伊方発電所3号機プルサーマル計画の安全性について

平成18年10月

愛 媛 県

(1) 燃料の溶融点

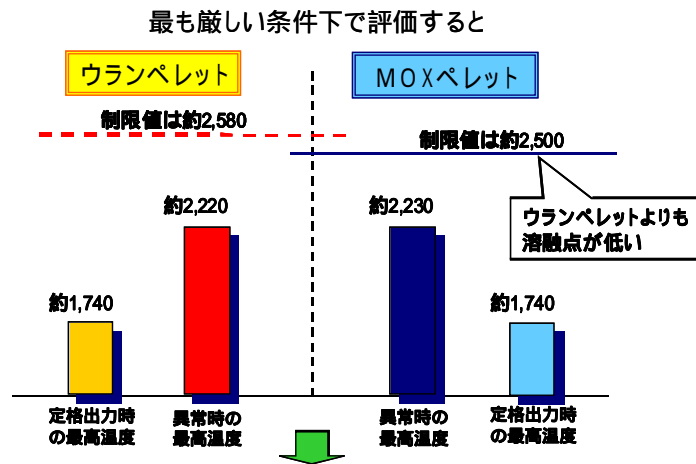
酸化プルトニウムは酸化ウランより、溶け始める温度(溶融点)が低いことから、MOX燃料はウラン燃料に比べ、低い温度で燃料が溶ける可能性があるのではないかと。

- 新ウラン燃料ペレットの溶融点は約2,800 ですが、プルトニウムを混ぜた新MOX燃料ペレットの溶融点は少し低下して約2,730 になります。
- 国の安全審査では、燃料を作る際の製造公差(ばらつき)や、燃焼が進むにつれて溶融点が下がること等を考慮して、ウラン燃料の安全審査上の溶融点(制限値)2,580 に対して、MOX燃料では2,500 とさらに低く設定して安全余裕を持たせています。
- 以上のように、MOX燃料では、制限値を実際の溶融点よりも230 低くして安全余裕を確保していますが、通常運転時のMOX燃料の最高温度は約1,740 、異常時の最高温度は約2,230 となることが確認されており、制限値との間にも十分な

制御棒の原子炉を止める能力は十分か(1)

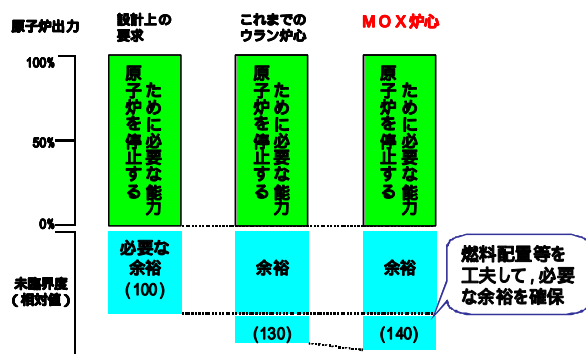
○MOX燃料は、中性子をよく吸収する燃えにくいプルトニウム等が多いことから、ウラン燃料より、制御棒やほう素の効きが悪くなるのではないか。

○制御棒挿入位置にMOX燃料を配置しないなど、原子炉内の燃料等を適切に配置することで、制御棒の効きを確保しています。また、安全審査では、制御棒1本が引き抜かれて全く効かない状態を想定しても、原子炉に十分な停止余裕があることが確認されています。

○燃料取替時に使用する燃料取替用水タンクや、異常時に原子炉に水を注入する蓄圧タンクのほう素濃度を、ウラン燃料使用時の3,400ppm以上から、MOX燃料使用時には4,400ppm以上と高めることにより、緊急時など必要な場合に原子炉を安全に停止するなどの原子炉制御能力が確保されています。

出力が急激に変動したときうまく元に戻ろうとするか(1)

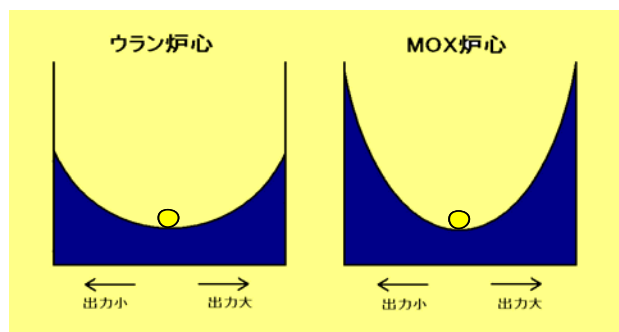
○MOX燃料は、中性子を吸収しやすい燃えにくいプルトニウム等が多いことから、ウラン燃料より、核分裂を抑える作用及び反対に核分裂を進める作用（自己制御性）が大きく、原子炉の制御性に影響があるのではないかと。

○制御棒飛び出し事故など、出力が急に増加する場合の原子炉出力の変化の解析では、MOX燃料使用時の方が出力上昇は速くなるが、出力を元の状態に戻す作用も大きいため、直ぐに出力は低下し、その後の原子炉出力の変化はウラン燃料使用時とMOX燃料使用時でほとんど変わらないという解析結果が得られています。また、主蒸気管破断事故など原子炉冷却材が急冷されることにより核分裂が急激に進むような事象についても解析・評価され、原子炉出力の変化に問題ないことが確認されており、原子炉制御能力は確保されています。

3種類のPu含有率の燃料棒を適切に配置

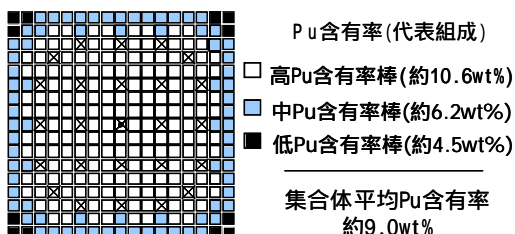
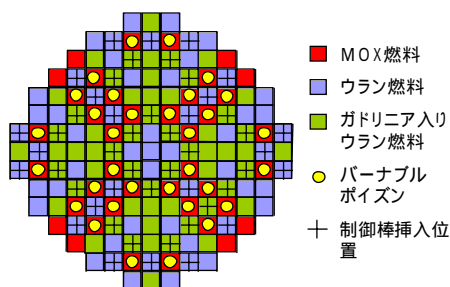
ウラン燃料の近くにあるMOX燃料棒の出力が高くなる傾向があり、燃料集合体内の出力分布にムラができるのではないかと懸念されている。

○ステップ2 高燃焼度ウラン燃料とMOX燃料を原子炉で同時に燃焼（混焼）させる場合は、ステップ1 高燃焼度ウラン燃料とMOX燃料の混焼の場合よりも、燃料間での出力のムラが大きくなり、原子炉の制御が困難になるのではないかと懸念されている。

○MOX燃料では、燃料集合体外周部の燃料棒のプルトニウム含有量を低下させ、外周部を燃えにくくすることによって、燃料集合体内の出力分布のムラを抑えることとしており、安全性が確保されています。

○原子炉内の燃料配置（炉心配置）については、ウラン燃料とMOX燃料の違い、各燃料の燃焼度の違い、制御棒及び中性子吸収材の位置などを考慮して、それぞれ適切に配置することにより、原子炉全体の出力分布のムラを抑えることとしており、原子炉制御能力が確保されています。

影響は、ウラン炉心もMOX炉心も変わらないことを確認した

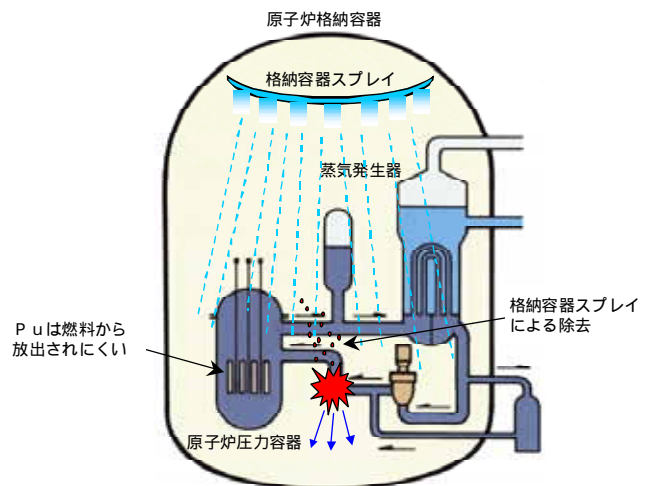
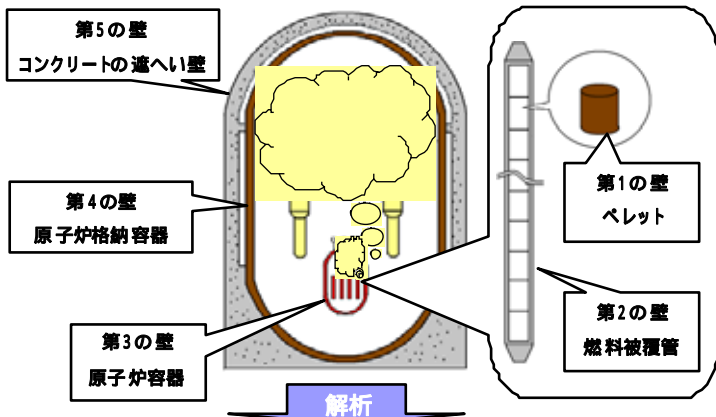
○プルサーマルを導入すると、燃料中のプルトニウム量が増えることにより、事故時の影響が大きくなるのではないかな。

○核燃料が溶融するなどという過酷事故が起きた場合は、プルトニウムが周辺環境中に放出され、大きな被害になるのではないかな。

○国の安全審査では、「原子炉冷却材喪失事故」、「蒸気発生器伝熱管破損事故」などを想定し解析した結果、評価結果が最も厳しくなる「蒸気発生器伝熱管破損事故」においても、敷地境界外における実効線量は約0.5mSvであり、周辺の公衆に対して、著しい放射線の影響を与えるものではなく、ウラン燃料とほとんど変わらないと評価されています。

○二酸化プルトニウムが気体になる温度は約3,230 と非常に高い温度であり、気体になりにくいことから、プルトニウムが格納容器の外に放出される可能性はほとんどないことが理解できます。燃料の約半分が溶融したアメリカの「スリーマイル島原発事故」においても、クリプトン等の気体になりやすい希ガスは格納容器の外に放出されているが、燃料中で生成されるプルトニウムは、放出されていないことが確認されています。

使用済MOX燃料の貯蔵は安全に行えるか

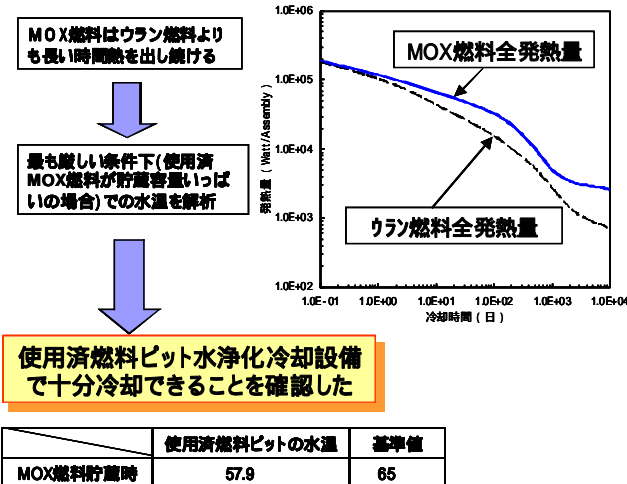
- 使用済MOX燃料の発熱量が、使用済ウラン燃料より大きいことから、使用済燃料を貯蔵するピットの冷却能力が不足し、安全に貯蔵できないのではないかと。
- 使用済MOX燃料については、処理方針が決まっていないことから、発電所に貯蔵し続けられるのではないかと。

- 使用済燃料ピットの水温は、使用済燃料ピット（コンクリート）の健全性の観点から、上限値を65とし、使用済燃料からの発熱を除去するため、冷却器が設置・運転されています。安全審査では、使用済燃料ピットに使用済MOX燃料がほぼ一杯になったという、温度管理面で最も厳しい条件においても、水温は57.9までしか上がらないと評価されていることから、使用済燃料ピットの冷却能力は確保されています。

- 使用済MOX燃料は、フランスや日本の東海再処理工場においても、再処理の実績があり、技術的には再処理が可能です。「原子力政策大綱」では、使用済MOX燃料の処理方策は2010年頃から検討を開始し、六ヶ所再処理工場の操業終了に十分間に合うまでに結論を出すと言われていました。なお、使用済MOX燃料は、使用済ウラン燃料に比べて発生量は少ないことから、それまでの間は、伊方発電所の使用済燃料ピットで適切な貯蔵が可能です。

基準地震動S₂の応答スペクトル

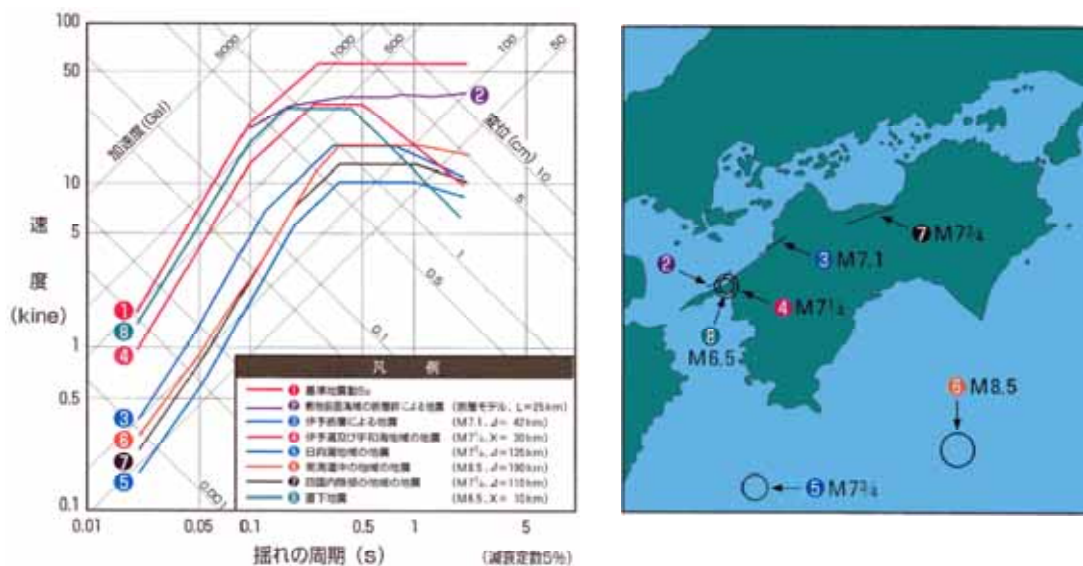
- 国の安全審査では、耐震安全性を対象としていないが、MOX燃料の方がウラン燃料よりも中性子照射量が増加することから、材料強度が低下し、耐震安全性に影響するのではないか。
- 「志賀2号機運転差止め判決」や「耐震設計審査指針の改訂」の動きもあるように、伊方発電所自体の耐震安全性が確保されていないのではないか。

合体の形状や重量はMOX燃料とウラン燃料はほとんど変わらないこと、中性子照射量の増加を考慮しても、MOX燃料による原子炉の強度への影響はウラン燃料とほとんど変わらないことから、伊方発電所3号機の耐震安全性に影響しないとしています。なお、MOX燃料集合体の耐震安全性については、国の工事計画認可において、厳正に審査されることになっています。

○伊方発電所の耐震安全性については、建設時の安全審査はもとより、その後明らかになった「伊方沖海底活断層」や「中央構造線断層帯」などの調査結果や、地震学、地震工学等の新しい知見を踏まえ、その都度、耐震安全性の再評価が行われ、国の確認を受けていますが、四国電力株式会社では、「耐震設計審査指針」の改訂を踏まえて再評価を行い、更に確認することとなっています。
